改善箇所説明図

改善の内容

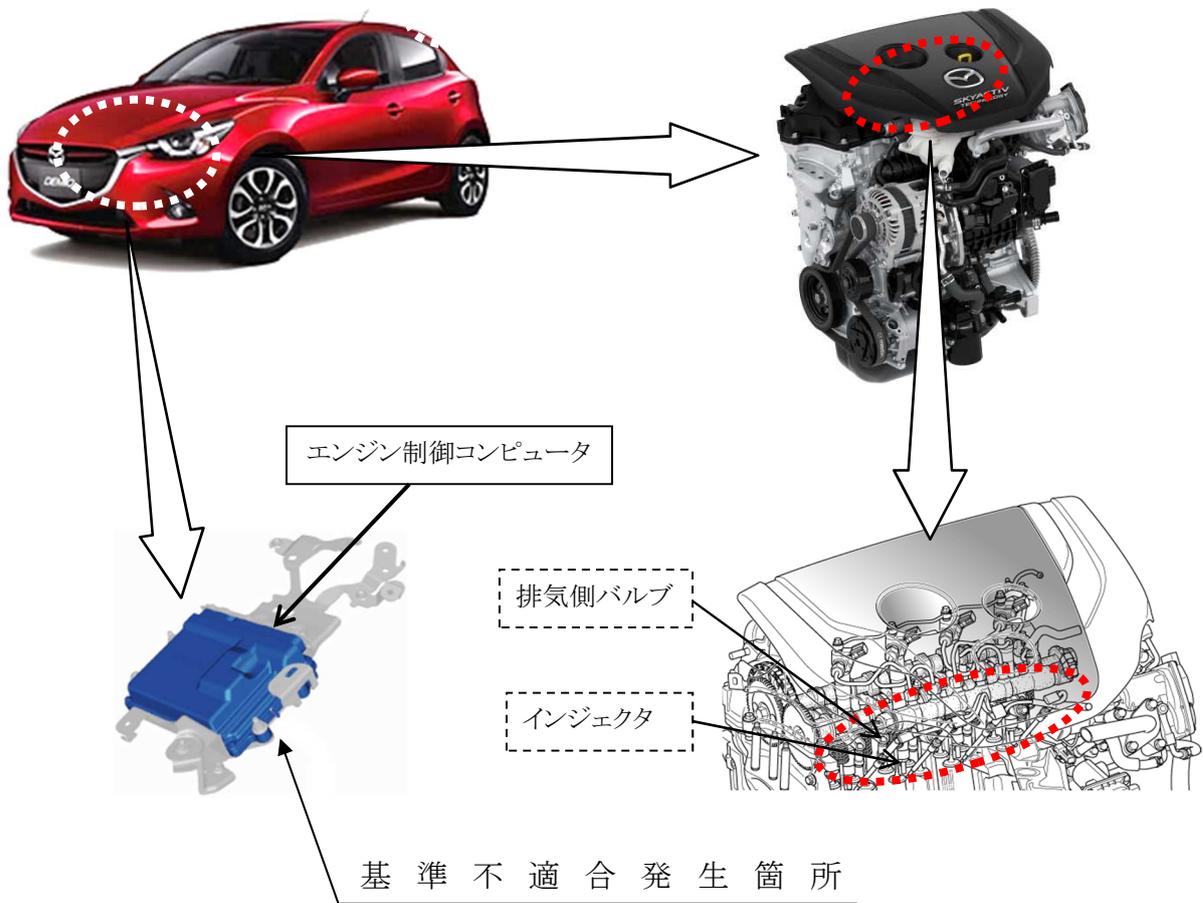
ディーゼルエンジンにおいて、エンジン制御コンピュータの吸入空気量制御が不適切なため、気筒内の燃料濃度が部分的に濃くなり、燃焼時に多く煤が発生することがある。そのため、排気バルブが開いた際に煤が排気側バルブガイド周辺に入り堆積して、バルブが動きにくくなり、圧縮不良による加速不良や車体振動が発生し、最悪の場合、走行中にエンジンが停止するおそれがある。

全車両、制御プログラムを対策プログラムに修正する。また、インジェクタおよび排気側のバルブ周辺に堆積した煤を清掃する。

識別：左リヤドアローアールヒンジ取付けボルト(下側)に白ペンを塗布する。
